改善箇所説明図

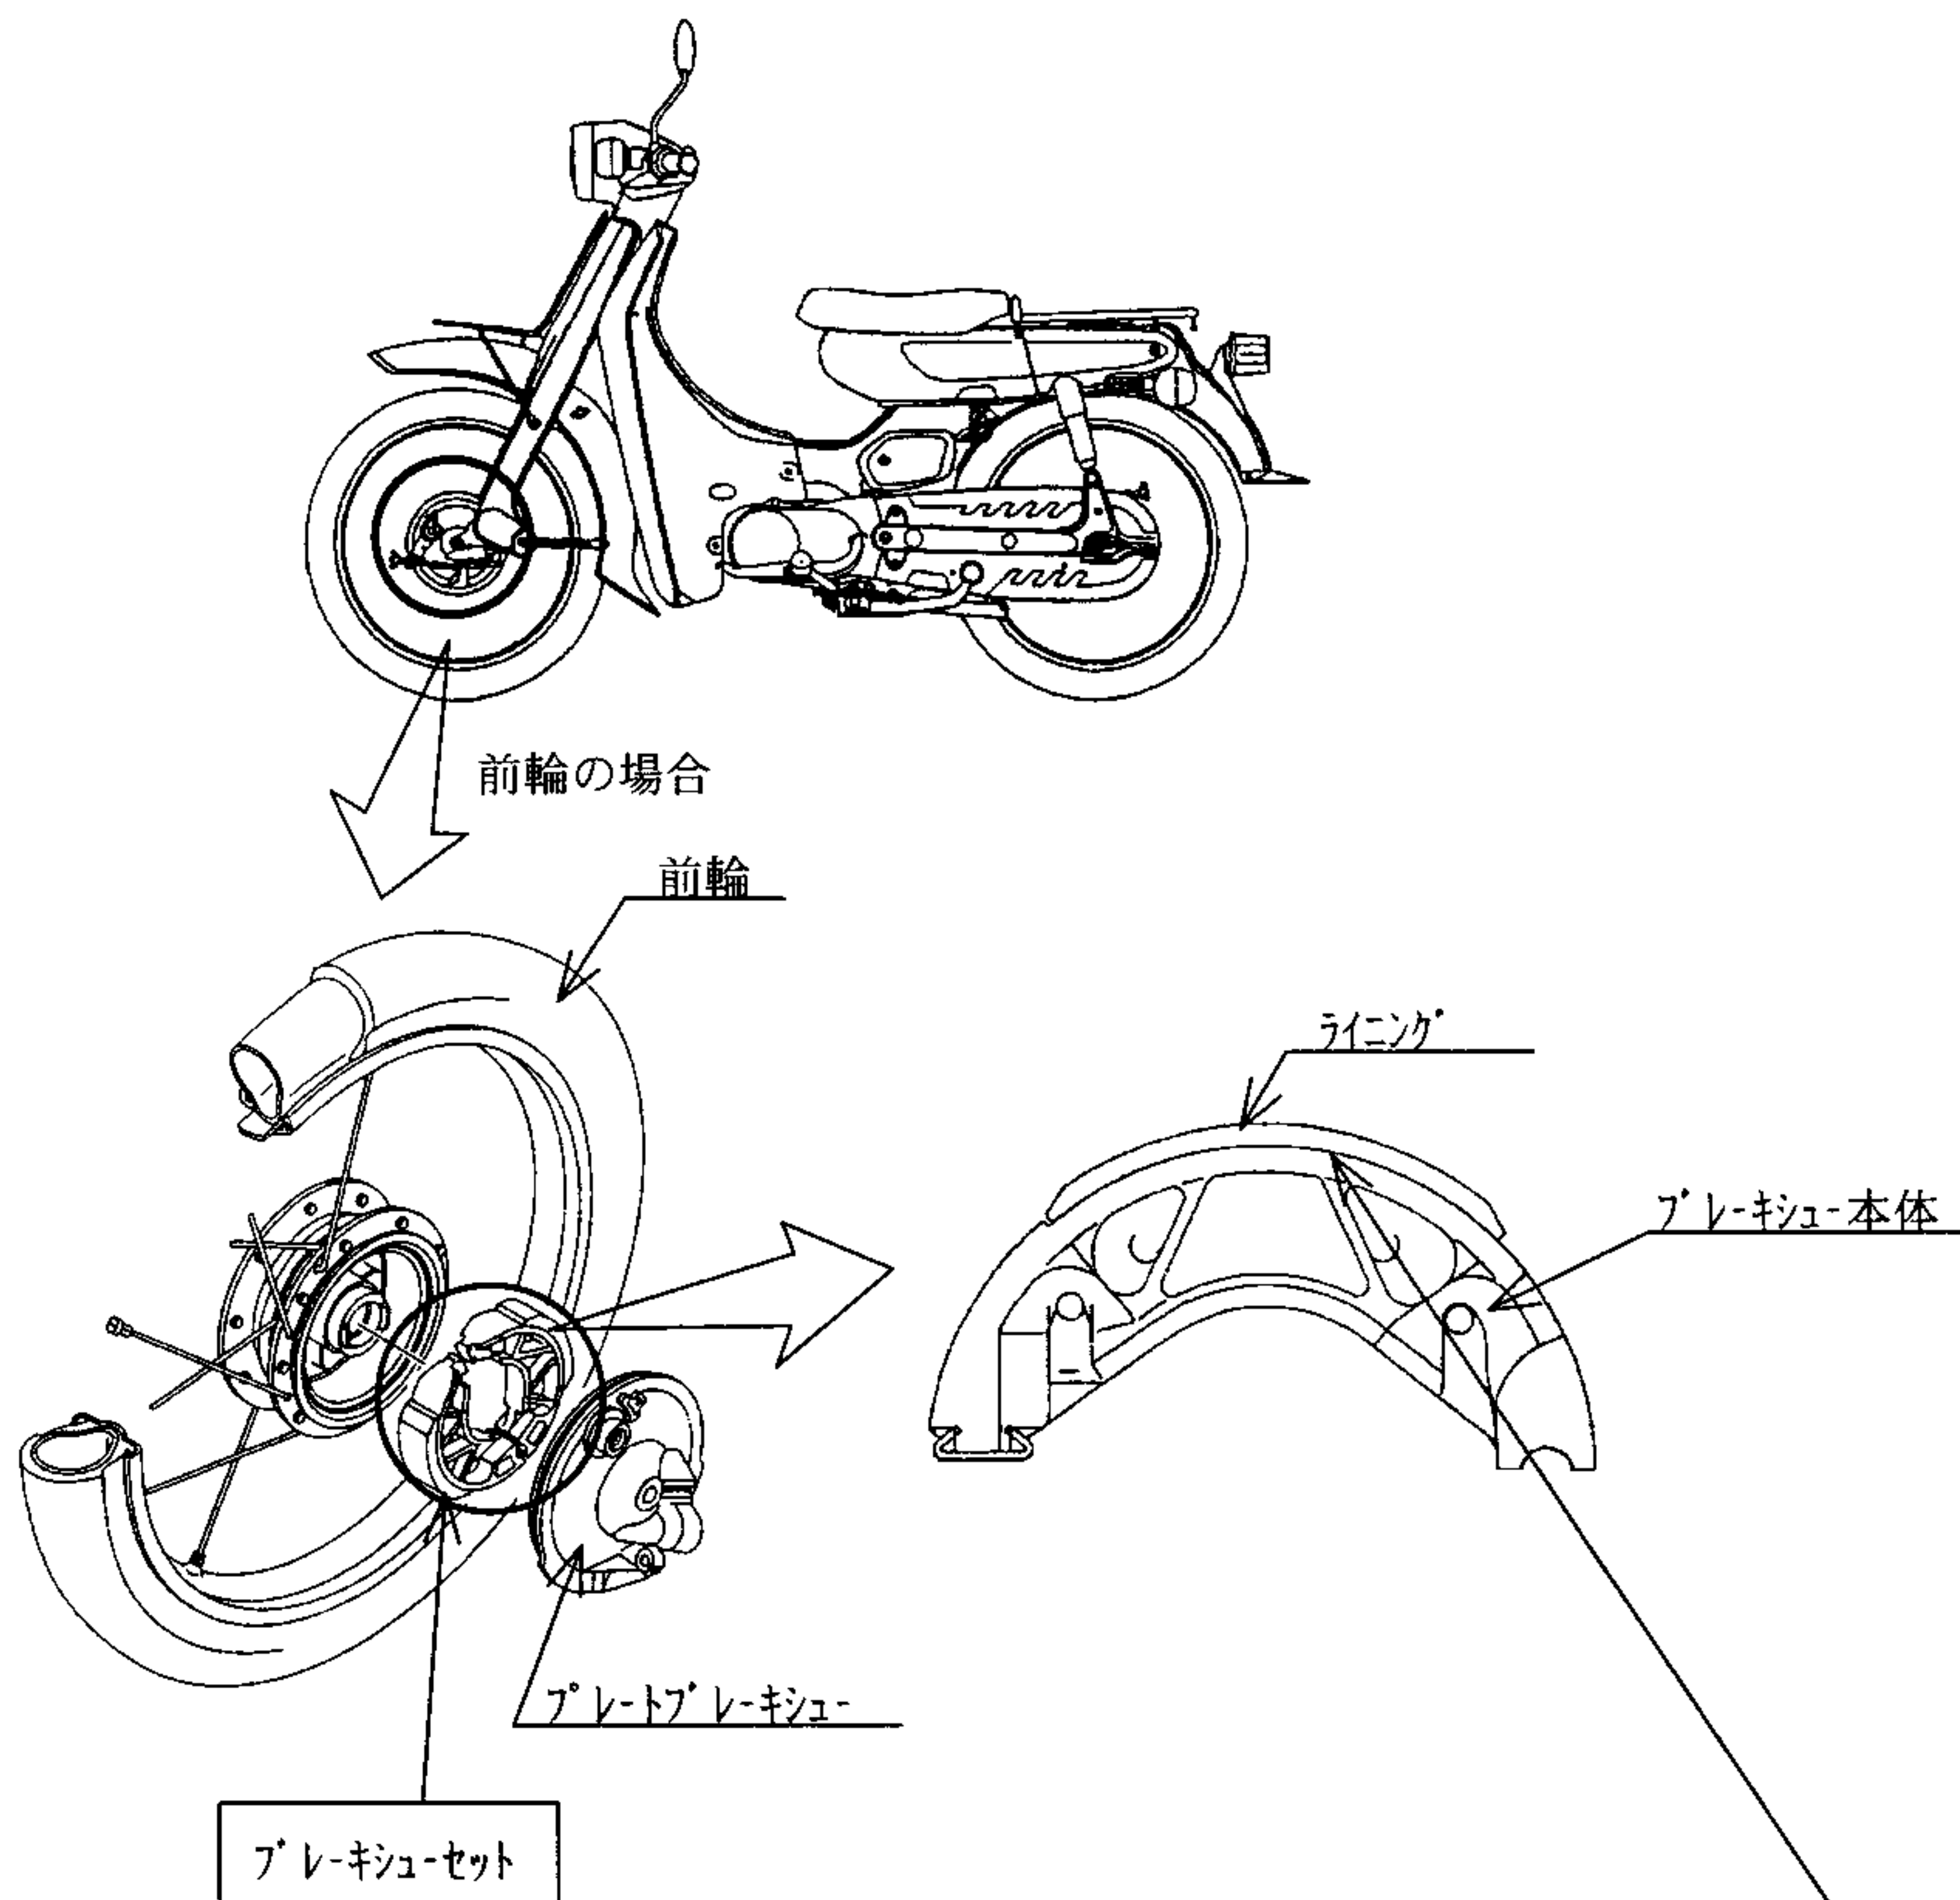
制動装置において、ブレーキシューの加熱処理が不適切なため、ブレーキシューとライニングの接着が不十分なものがある。そのため、ブレーキ操作を繰り返すとライニングが剥がれ、制動力が低下するおそれがある。

改善の内容： 全車両、ブレーキシューを良品と交換する。

識別：改善措置を実施した側（前輪側、後輪側）のアクスルホイールの頭部に白ペイントを塗布する。
